ADDENDA N^o 1.2

Bâtiments de perception Parc national de la Mauricie Accueil St-Mathieu

ADDENDA N° 1.2

Structure / Mécanique / Électricité

BOÎTE DE TIRAGE OU JONCTION/PULLING OR JUNCTION BOX
ÉCHELLE: AUCUNE / NOT TO SCALE

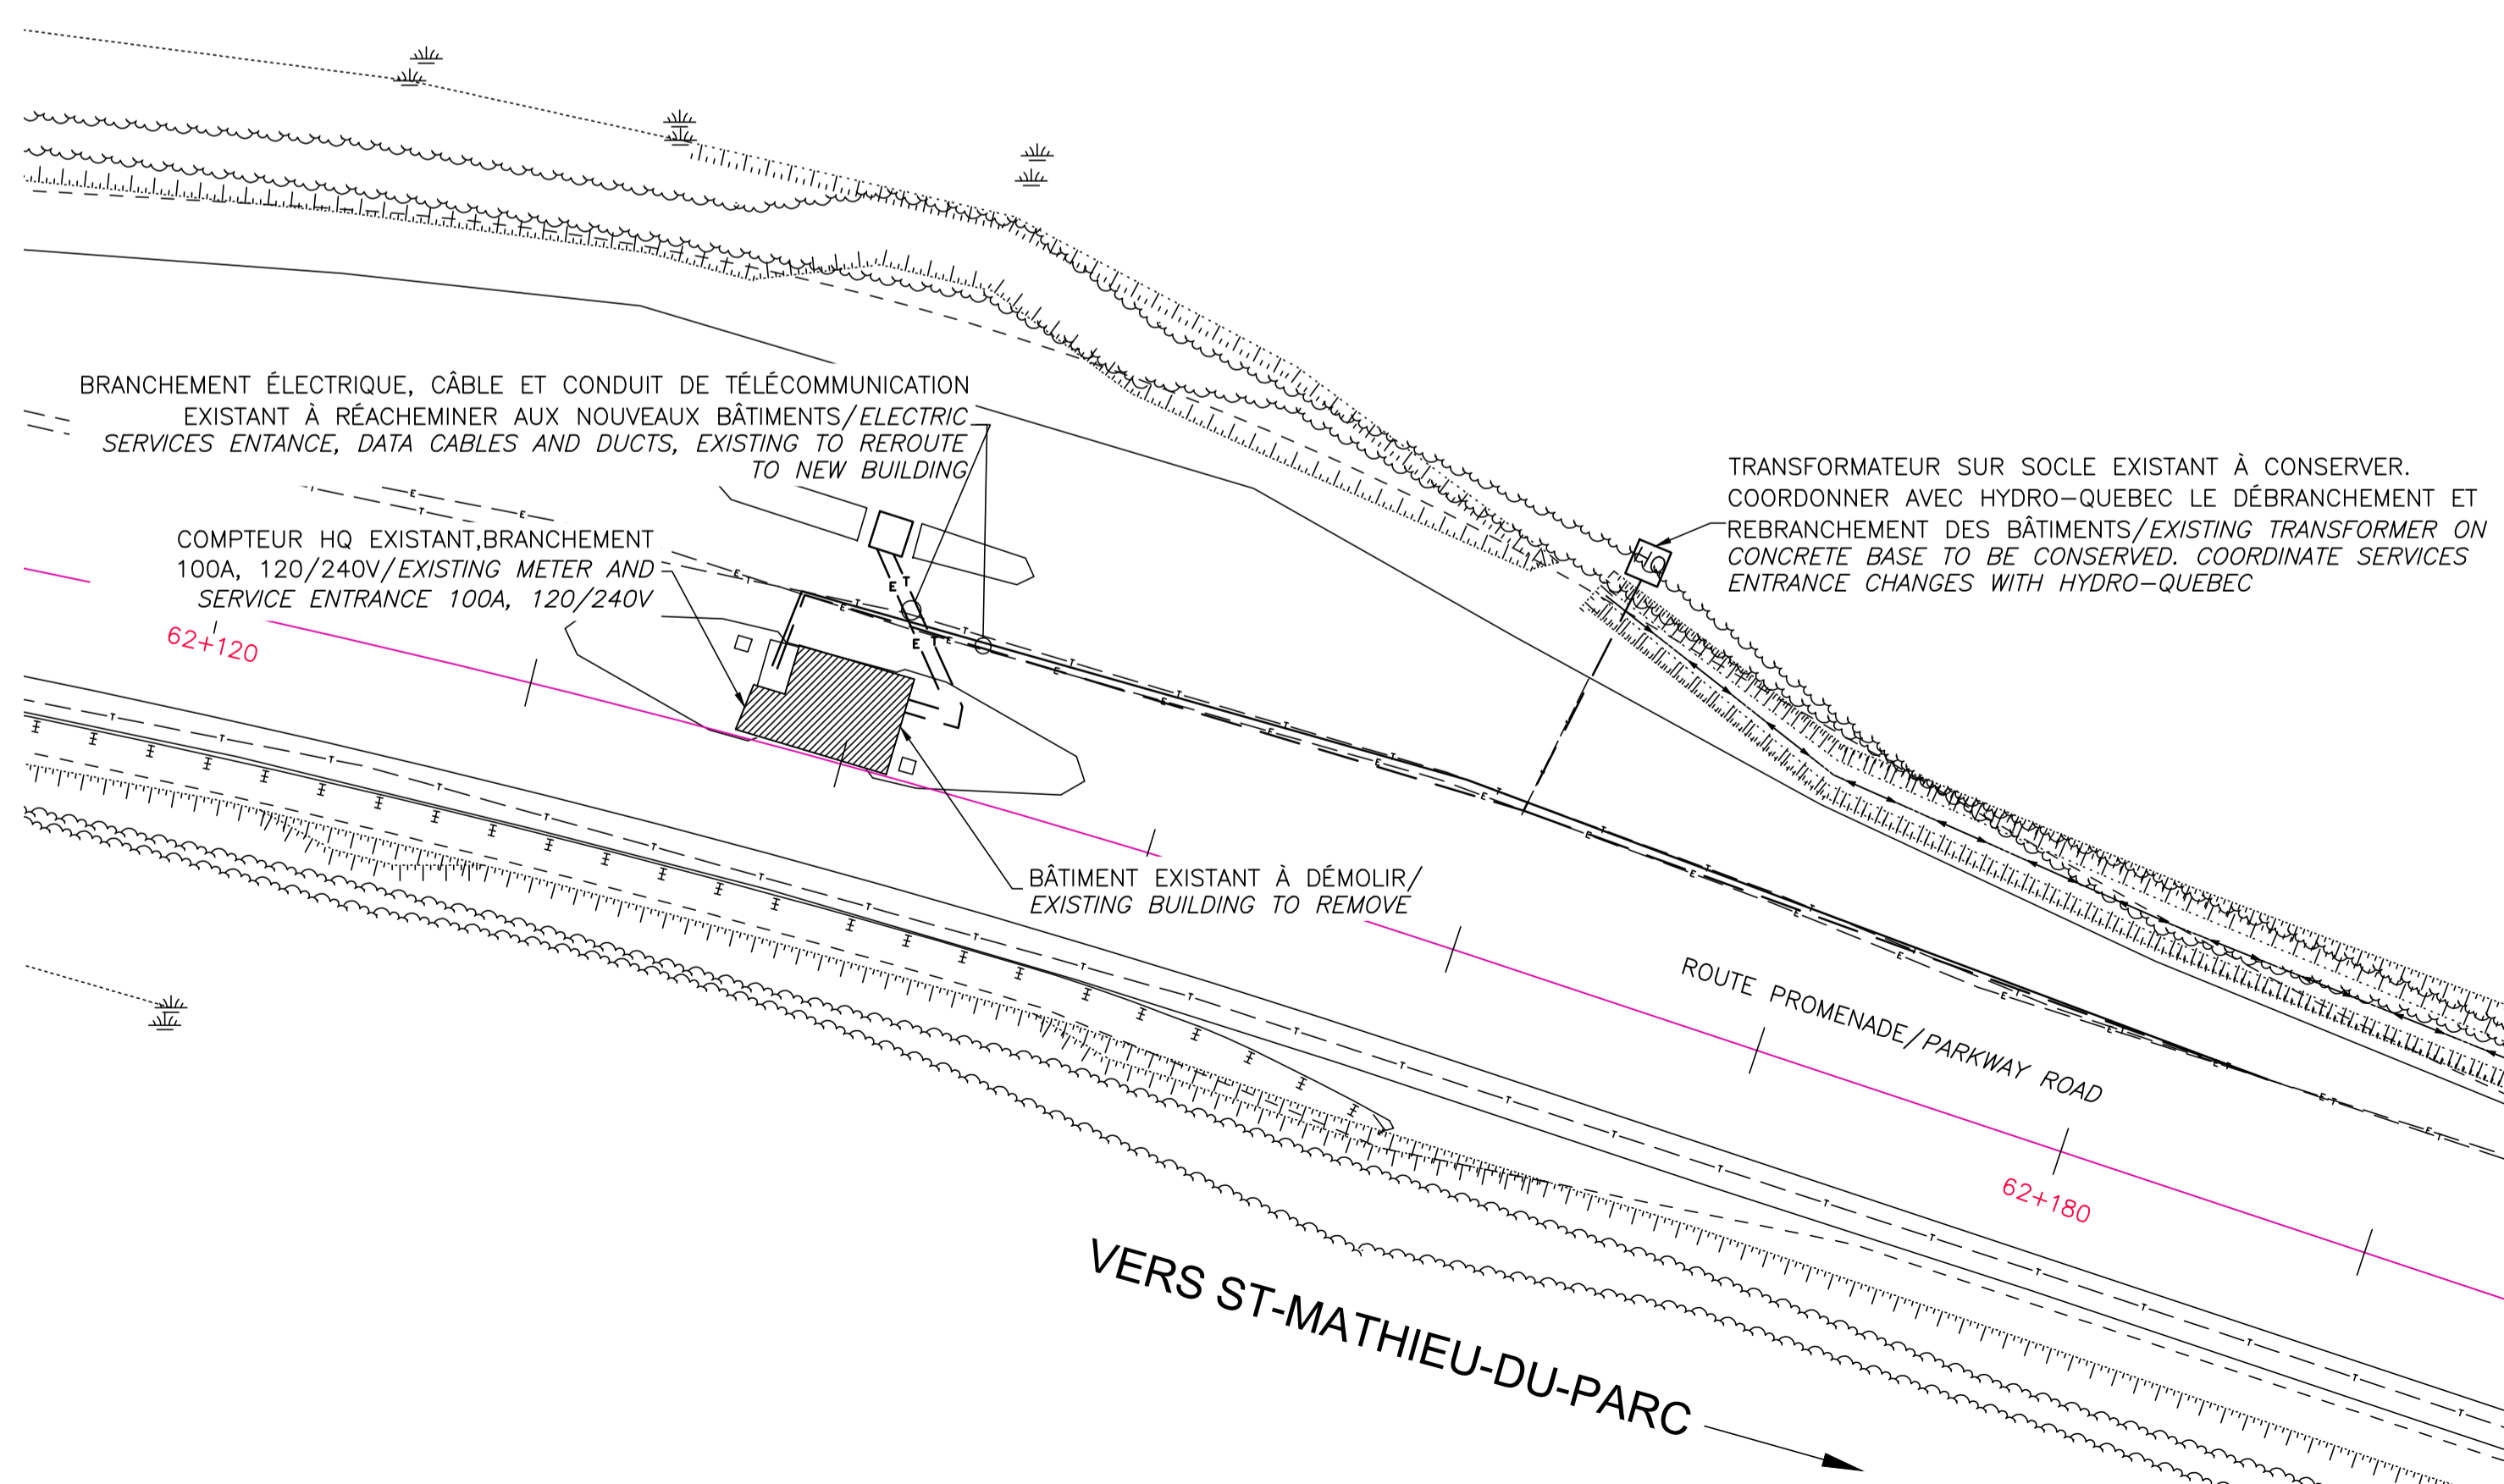
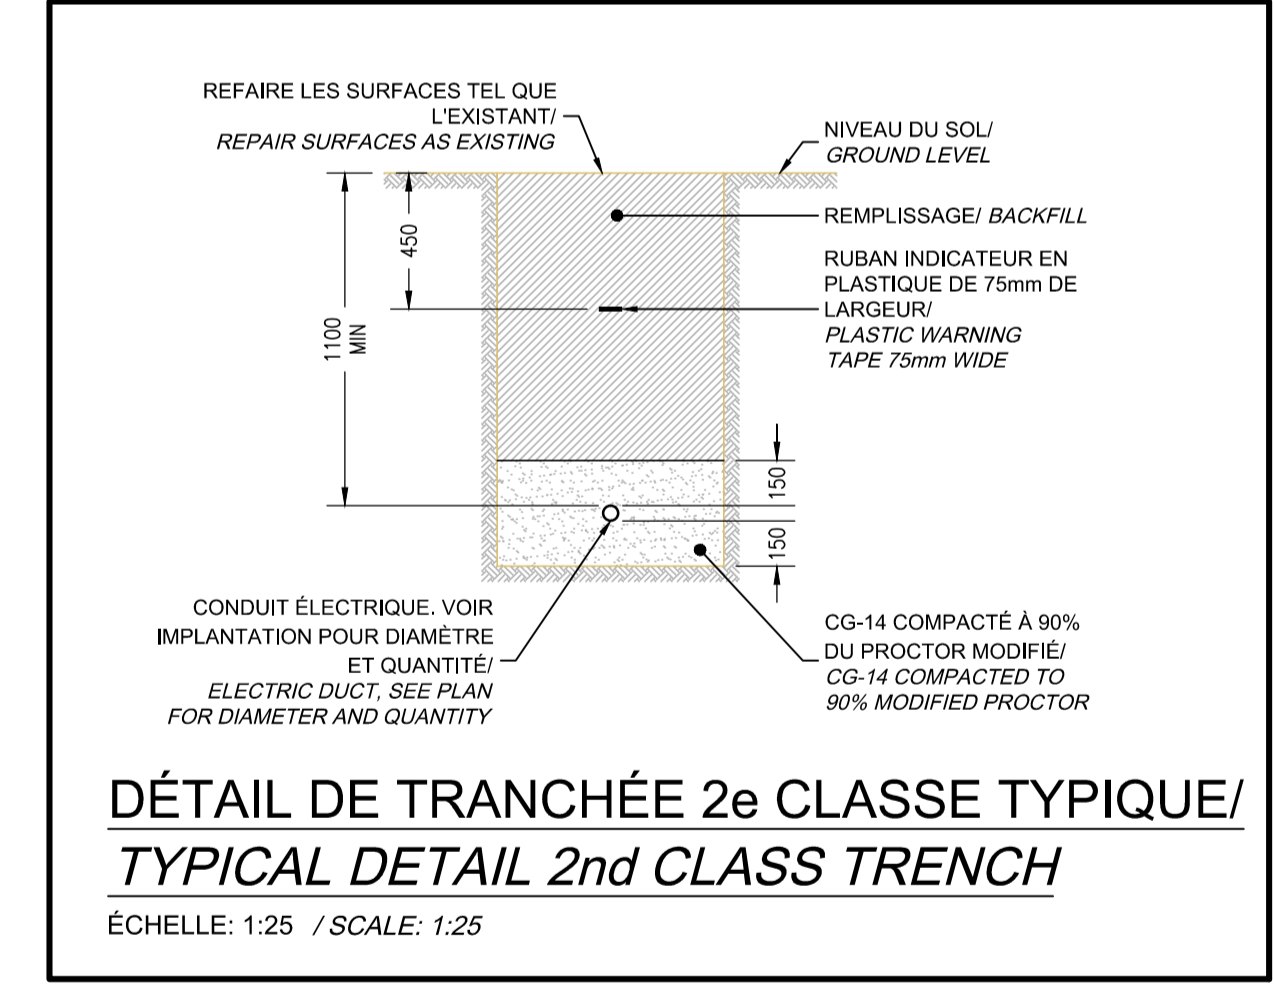
- Interchanger la nomenclature des bâtiments, le bâtiment #1 devient le bâtiment #2 et vice-versa.
- Ajout du lampadaire de type L2 dans le stationnement des employés. Consulter les plans #22 et #23 du lot d'éclairage routier et des aires d'entrée du Parc national de la Mauricie pour les spécifications complètes ainsi que les détails d'installation de lampadaires.
